Da: ingcos.nor@pec.snam.it
Inviato: giovedì 9 gennaio 2020 19:06
A: ARPA VENETO
Cc: MASSIMO ARIENTI; Stefania Menegon; MARCO LAMONICA; LUCIO VENTURINI
Oggetto: "Rifacimento metanodotto Pieve di Soligo – San Polo - Salgareda e opere connesse"
– Codice procedura VIA n° 3857. Decreto MATTM n° 257 del 05.09.2019
Allegati: SNAM RG prot 0102 del 09.01.2020.pdf; SA6-ORT.pdf

**Oggetto: “Rifacimento metanodotto Pieve di Soligo – San Polo - Salgareda e opere connesse” –
Codice procedura VIA n° 3857. Decreto MATTM n° 257 del 05.09.2019
Piano di utilizzo in sito delle terre e rocce da scavo: chiarimenti richiesti con vs. prot.
1639 del 02/10/2019**

0	19/12/2019	EMISSIONE PER PERMESSI	RIGHI	BATTISTI	LUMINARI
Rev.	Data	Descrizione	Disegn.	Contr.	Approv.
Proprietario		Progettista		Disegno	
				SA6-ORT	
Impianto: MET. (4500230) PIEVE DI SOLIGO-S.POLO DI PIAVE - SALGAREDA			Revisione	0	
Tratto: 1-SAN POLO DI PIAVE-SALGAREDA			Comm.	NR/16091/R-L01	
Variante: MET. VAZZOLA-SALGAREDA DN 300 (12") - DP 75 bar			Cod.tec.	20156	
PLANIMETRIA CATASTALE SU ORTOFOTO CON UBICAZIONE DEL SONDAGGIO SA6			Scala	1:2000

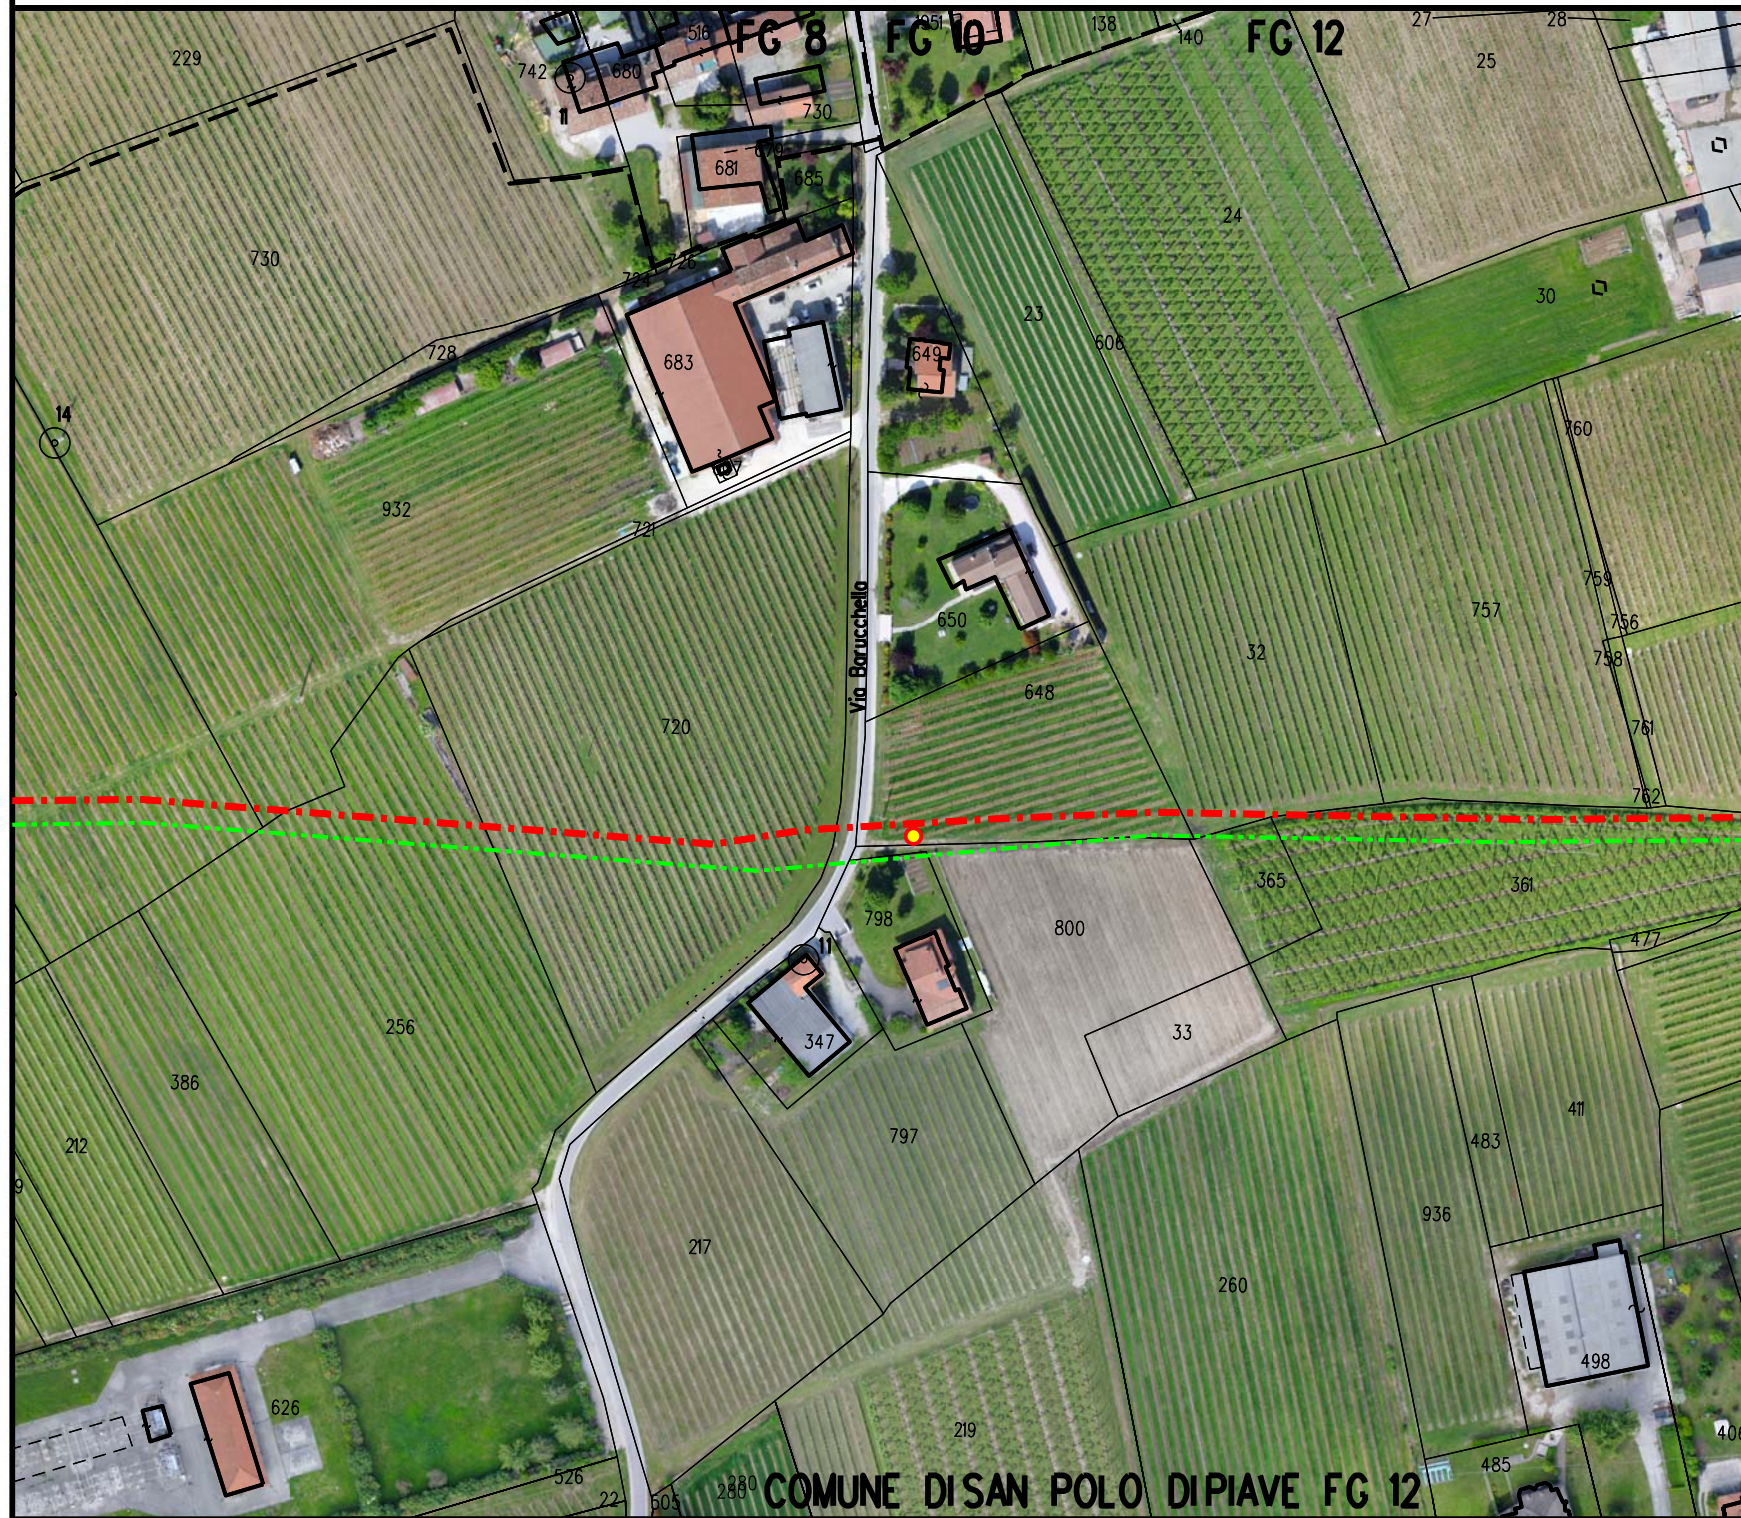
Per quanto riguarda i valori dei campioni ricavati dal sondaggio SA6 (245 e 265), si precisa che il sondaggio è stato eseguito in corrispondenza di un vigneto, pertanto il valore di fondo di riferimento non è 192 mg/kg (valore per l’area dell’unità deposizionale Piave), ma 284 mg/kg (valore per il bacino del Piave coltivato a vigneto) come descritto a pag.37 del PdU, che riprende le indicazioni riportate nel volume “Metalli e metalloidi nei suoli del Veneto” rispettivamente di pag.85 e pag.141. Per ulteriore precisazione si allega la tavola SA6-ORT (planimetria catastale con sovrapposizione ad ortofoto, con localizzazione del sondaggio SA6).

- per il sondaggio SA6, alla luce di quanto già esposto (assenza di supero per il valore di fondo del rame in area coltivata a vigneto) non è necessario l’approfondimento di indagine;
